AUTOSTRADA (A11) : FIRENZE - PISA NORD

**AMPLIAMENTO ALLA TERZA CORSIA
DEL TRATTO FIRENZE - PISTOIA**

STUDIO DI IMPATTO AMBIENTALE CHIARIMENTI E INTEGRAZIONI

RISCONTRO ALLE RICHIESTE DELLA REGIONE TOSCANA PROT. 132211/p del 03/02/2012

Figura 1 – Confronto dati modello LAMA e misure BACIAVALLO – Rosa dei venti

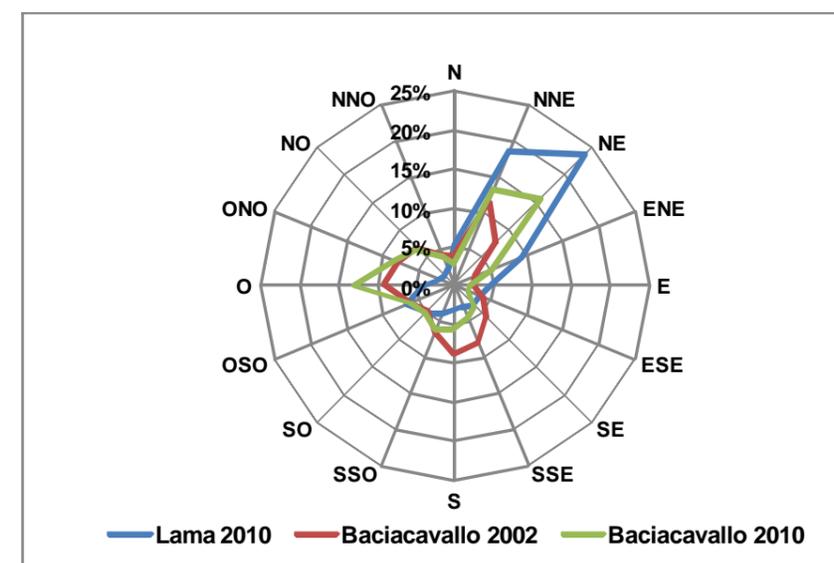
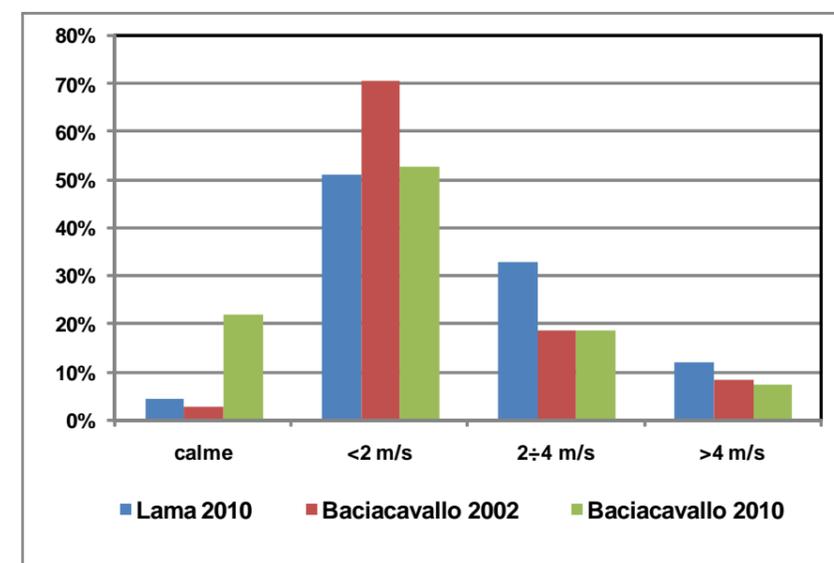
I dati meteorologici utilizzati come input (in particolare quelli anemologici) sono quelli provenienti da un modello meteorologico (COSMO-LAMA), stimati in un punto baricentrico all'area interessata dal progetto (MAM-QAMB-R, pagg. 16-18). Ciò comporta comunque l'inserimento di una serie di ulteriori incertezze nelle valutazioni modellistiche, non trattandosi di dati misurati localmente nel sito di interesse. Nell'area esaminata nel SIA vi sono numerose stazioni meteo al suolo (MAM-QAMB-R, par. 1.2.1.1), il SIA tuttavia non contiene alcun confronto tra i dati anemologici utilizzati e quelli rilevati in una delle stazioni al suolo disponibili in zona. Le differenze tra i dati meteorologici previsti da modello e quelli misurati sono talvolta significative, per cui l'impiego esclusivo dei primi può comportare errori sensibili. L'impiego di dati di misura locali appare preferibile nei casi in cui, come questo, le distanze in gioco sono limitate a qualche km e l'area è pianeggiante. Per una valutazione delle differenze tra misure e dati da modello, riferita proprio alla catena modellistica da cui provengono quelli utilizzati nello studio, si può vedere: S.Jongen and G.Bonafè, «LAMI verification for air quality forecast and assessment purposes: case studies, special measurement campaigns, long-term evaluation», ARPA-SIM Internal Report, February 2006 (http://www.arpa.emr.it/SMR/archivio/downloads/ambiente/report_lm_verif_fv.pdf);

Il confronto tra le serie è rappresentato graficamente nelle Figura 1 e Figura 2. Dall'analisi dei grafici risulta evidente come il modello colga nella sua essenza il dato climatico dell'area. L'unica differenza riguarda l'andamento della distribuzione delle classi di velocità del vento.

Il confronto, con gli inevitabili margini di incertezza di ogni valutazione modellistica, conferma la rappresentatività dei dati utilizzati che, come già accennato in precedenza, erano gli unici a fornire tutti i parametri per l'implementazione del modello di simulazione. Il confronto con il dato Baciavallo 2002 conferma inoltre una certa stabilità della condizione anemologica.

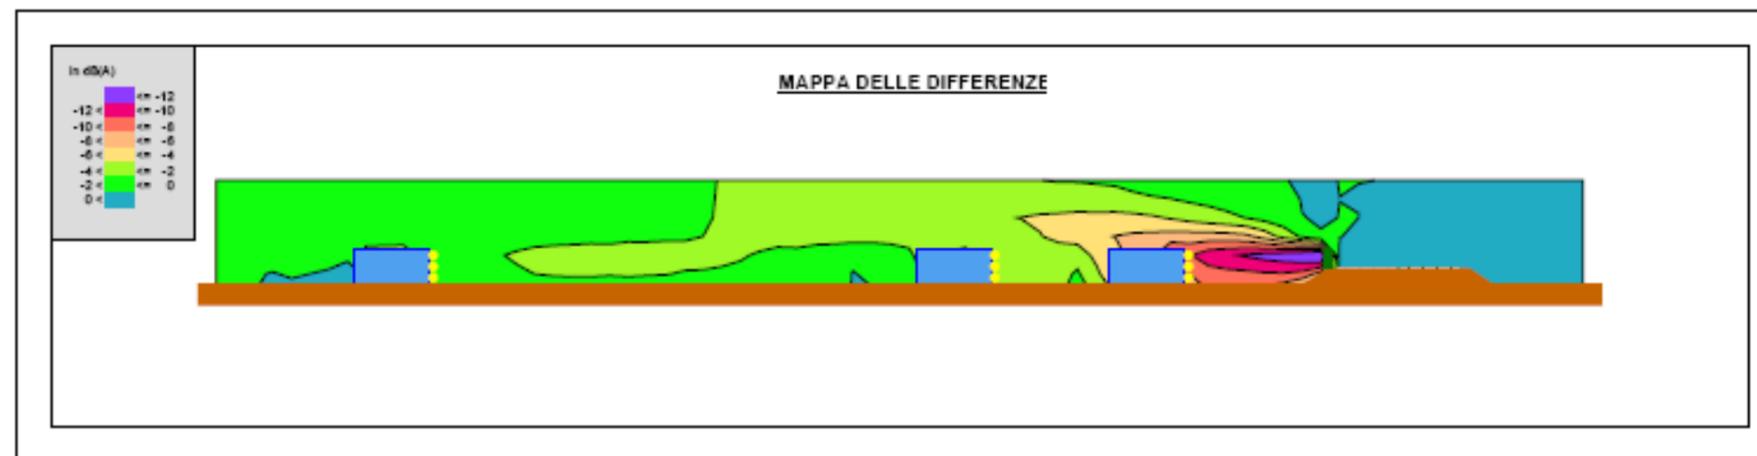
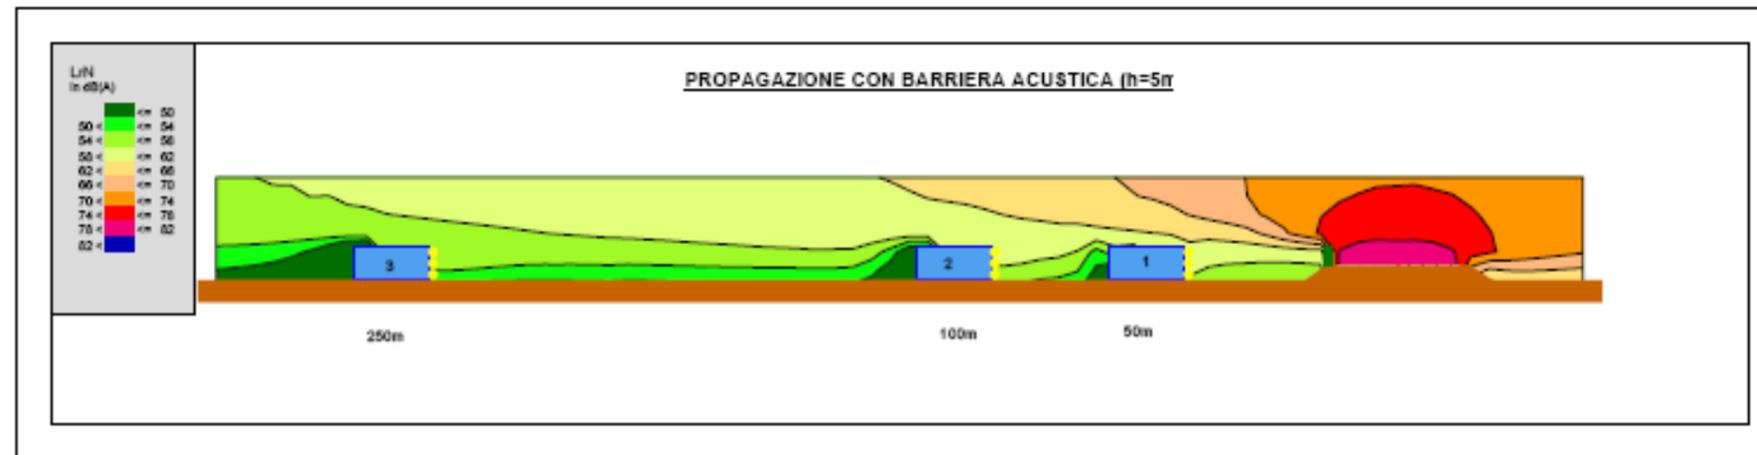
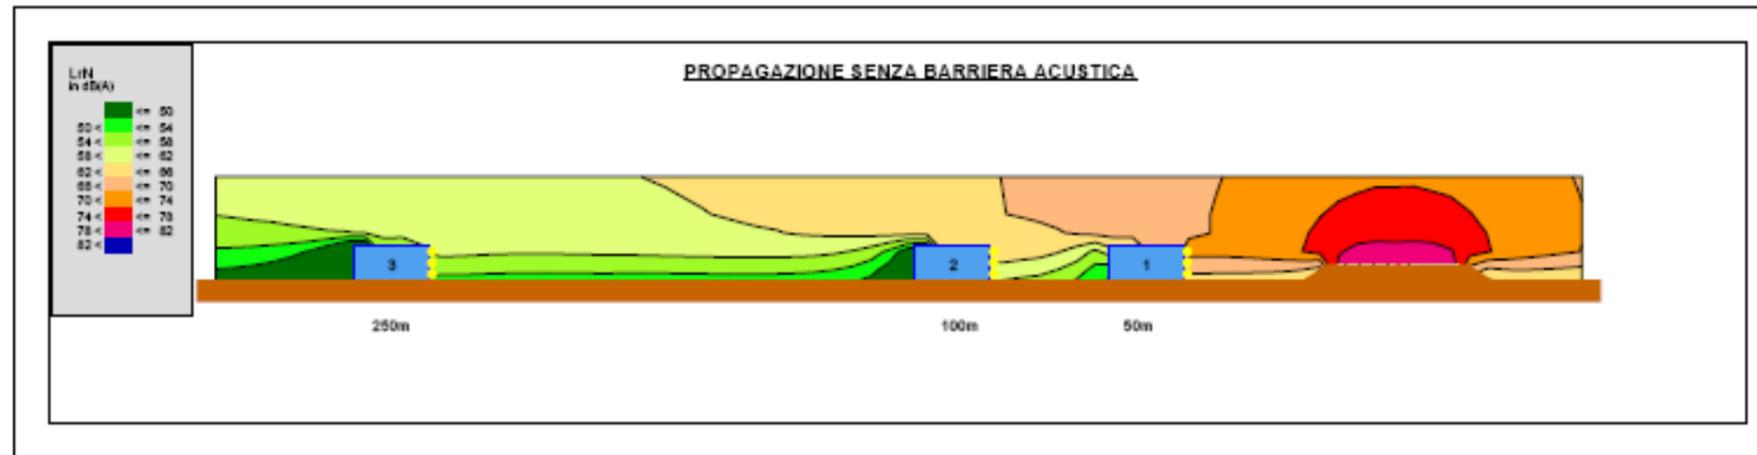
Devono essere indicati gli ulteriori interventi di mitigazione al fine del rispetto dei limiti di legge presso tutti recettori per i quali si ha il superamento dei limiti stessi, ovvero deve essere riportata la dimostrazione di sussistenza delle condizioni per l'adozione degli interventi diretti sul recettore di cui all'art. 6 comma 2 del DPR 142/2004, in particolare per gli edifici sensibili (scuole, ospedali, ...);

I ricettori 1, 2 e 3 sono posti rispettivamente a 50, 100 e 250 m dalla sede stradale. Nella situazione con barriera di altezza pari a 5m si evidenziano miglioramenti che decrescono con la distanza dalla barriera a causa della diffrazione dal bordo superiore, ma anche per quella laterale, in quanto nessuna barriera può avere lunghezza infinita (in questo caso si è ipotizzato una barriera di lunghezza 200m).

Questa situazione è illustrata nella mappa delle differenze: a partire da circa 200m dalla sede stradale il miglioramento prodotto dalla barriera acustica è inferiore a 2 dBA, infatti presso il ricettore 3 il miglioramento è di poco superiore a 1,5 dBA. Questi valori sono al di sotto della normale percezione dell'udito e la presenza o meno della barriera non modifica in modo sensibile il clima acustico al ricettore.

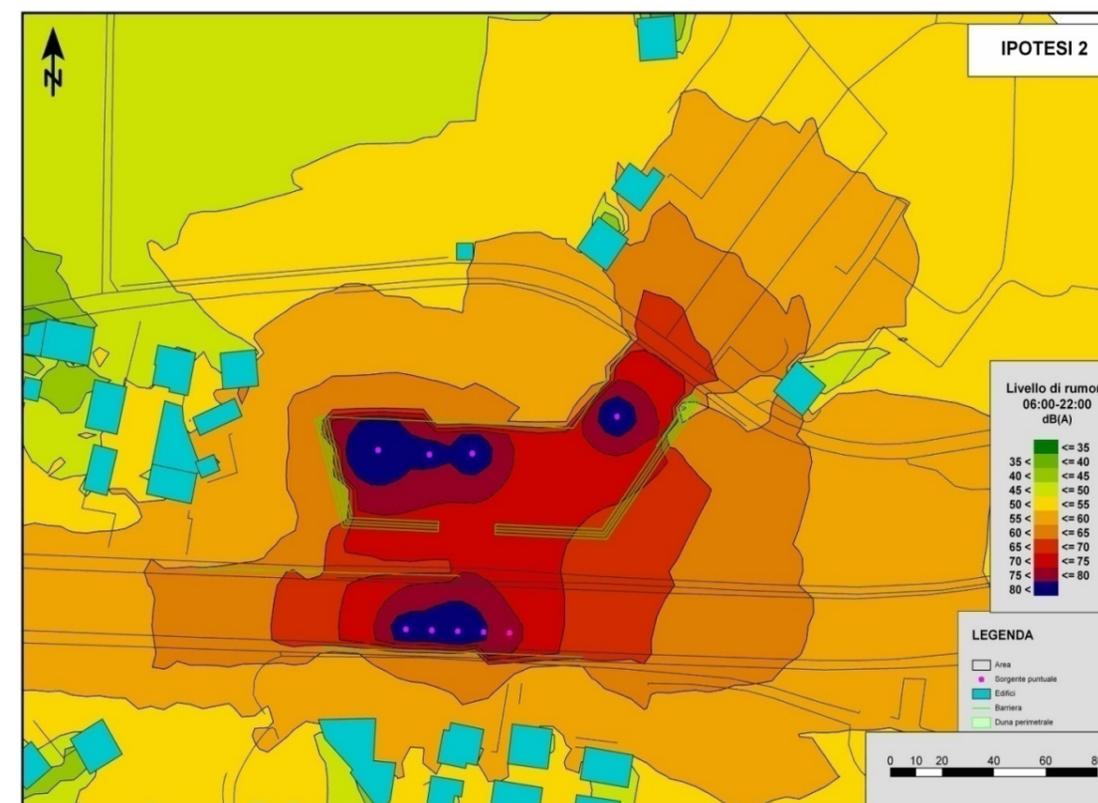
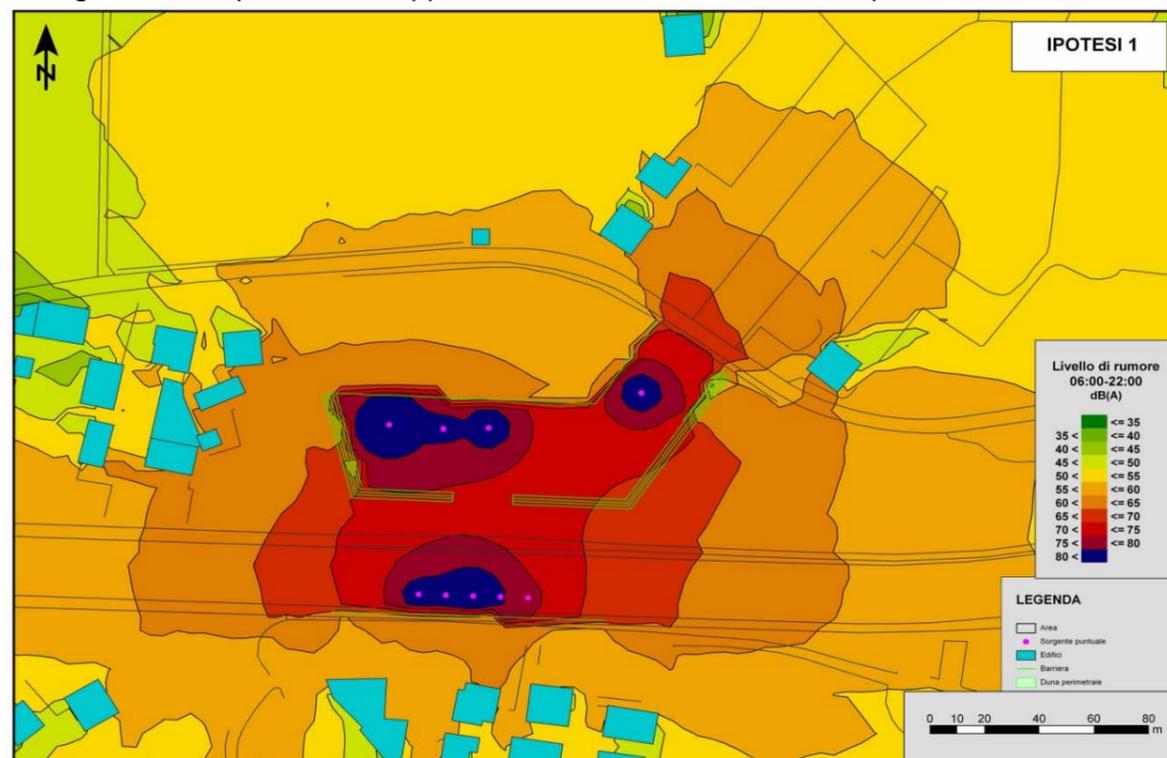
C.35.2.6 valutazioni in via cautelativa considerando il terreno completamente riflettente, salvo adeguate giustificazioni da un punto di vista tecnico;

Poiché le aree di cantiere saranno prevalentemente asfaltate si è proceduto alla stima delle variazioni nei livelli acustici stimati derivanti dall'impostazione di un valore di G=0,5 per le aree interne ai cantieri. Come esempio si è scelto di considerare il cantiere fisso risultato potenzialmente più critico in termini di vicinanza a ricettori, ovvero il cantiere operativo 3/area di caratterizzazione (CO04), ubicato in un area verde ca. al Km 37+950 del tracciato autostradale. Le stime di seguito riportate sono relative alla situazione con mitigazioni.

I risultati del confronto delle stime dei livelli massimi in facciata ai ricettori nelle due situazioni differenti di assorbimento del terreno (G=1 e G=0.5), mostrano un delta medio di 0.3 dBA ed un massimo di incremento in corrispondenza del ricettore 37326 pari a 1.2 dBA.

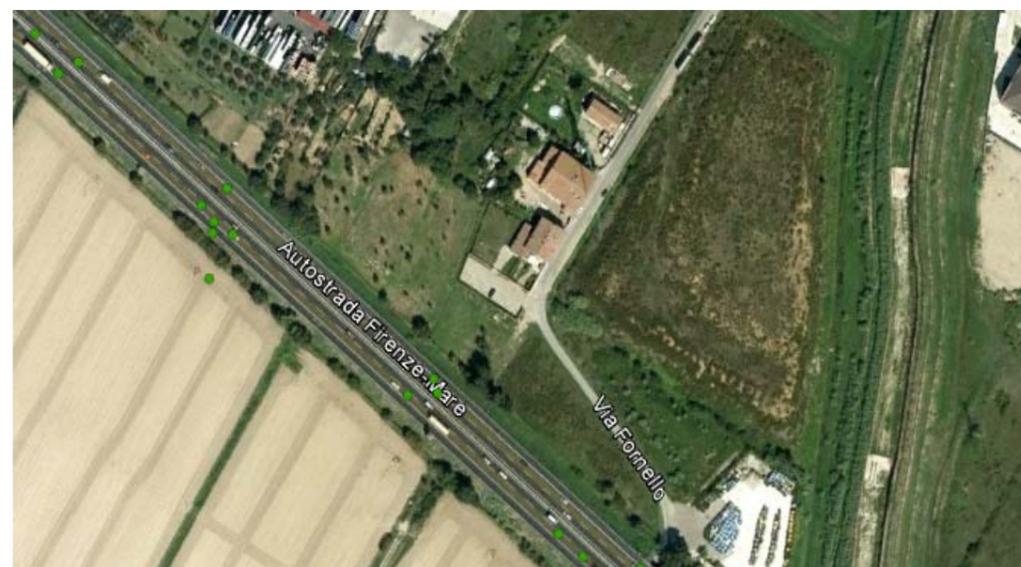
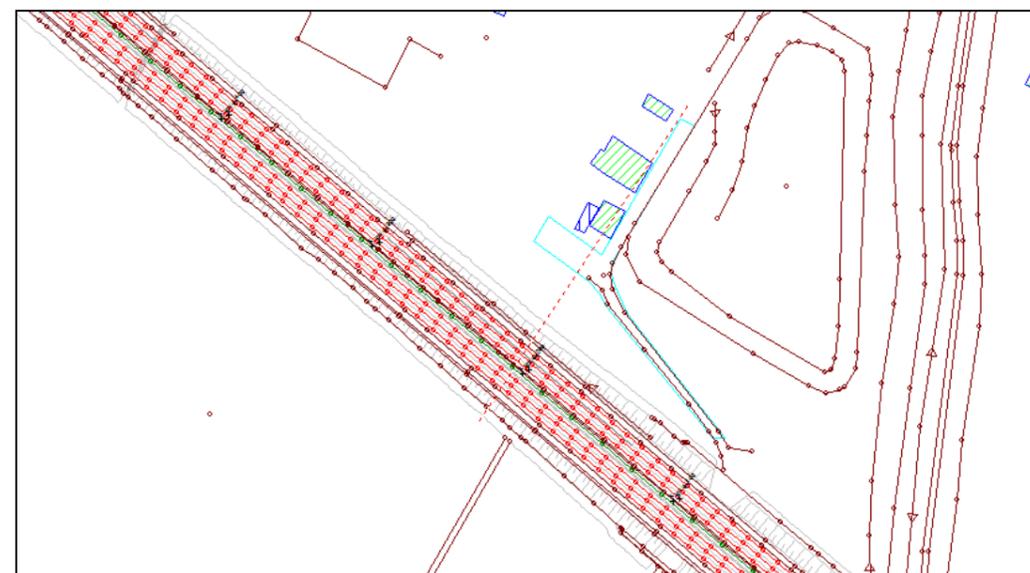
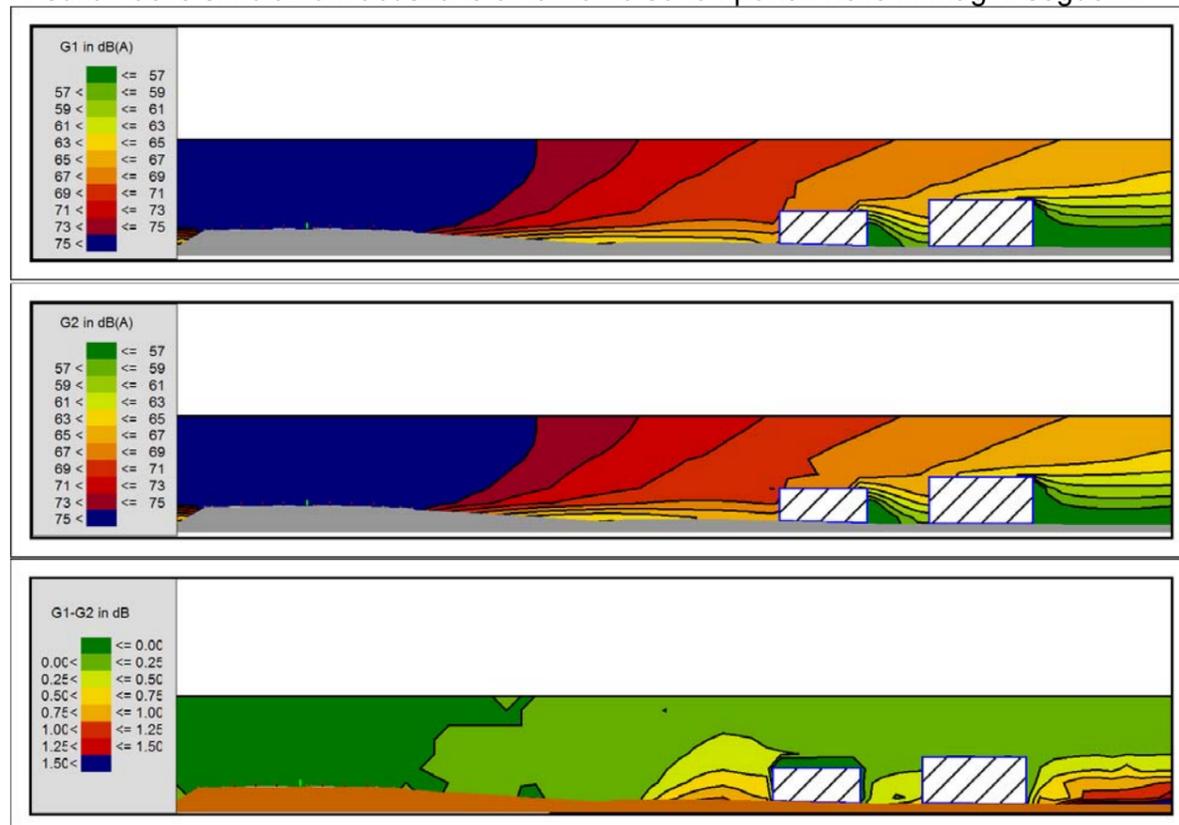
Siano utilizzate impostazioni modellistiche più rappresentative e cautelative: un valore di G inferiore a 1, per il suolo, e condizioni meteorologiche favorevoli alla propagazione, almeno nel periodo notturno;

Nella immagine seguente si riporta uno stralcio del modello acustico predisposto su Soundplan, e, in colore ciano, il perimetro che potrebbe avere una eventuale superficie con coefficiente di assorbimento $G=0$, predisposta per una simulazione più cautelativa dell'impatto sul ricettore.

Sono state quindi eseguite simulazioni acustiche in sezione per lo stesso ricettore (secondo il piano di sezione indicato nella figura precedente con una linea rossa tratteggiata) considerando nei due casi:

Nel caso specifico si stimano differenze in facciata di circa 0,5 dB, dello stesso ordine di grandezza delle incertezze di misura strumentali.

Vista P191

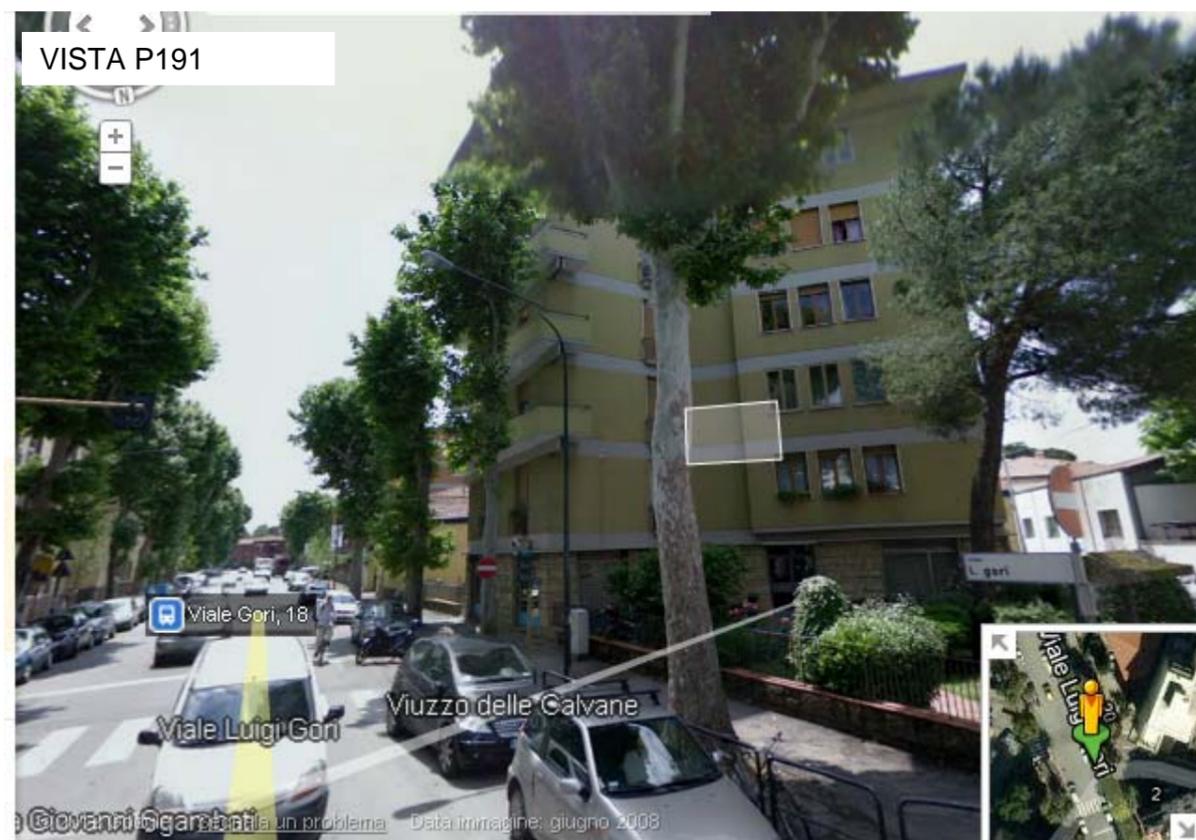
“sia verificata la possibilità di acquisire e di cambiare la destinazione d'uso dei seguenti edifici particolarmente impattati: 1022, P016, P022, P148, P153, P187, P188, P190, P191, P192, P194, P195. In alternativa, se questo non fosse possibile, sia valutata la fattibilità di apportare modifiche al progetto di tipo viabilistico e/o, in subordine, siano introdotti interventi di mitigazione integrativi oltre quelli già pianificati. Per detti edifici, situati in prevalenza nell'ambito dello svincolo di Peretola, deve essere usato ogni sforzo per gestire e risolvere la notevole criticità acustica;”

Oltre a quanto già specificato in premessa, si evidenzia che il piano terreno, con affaccio diretto sul marciapiede, è occupato da un esercizio commerciale, che sarebbe privato dell'accesso in caso di realizzazione di una barriera acustica. La stessa sarebbe comunque limitata e quindi inefficace dalla presenza dell'incrocio con il Viuzzo delle Calvane.
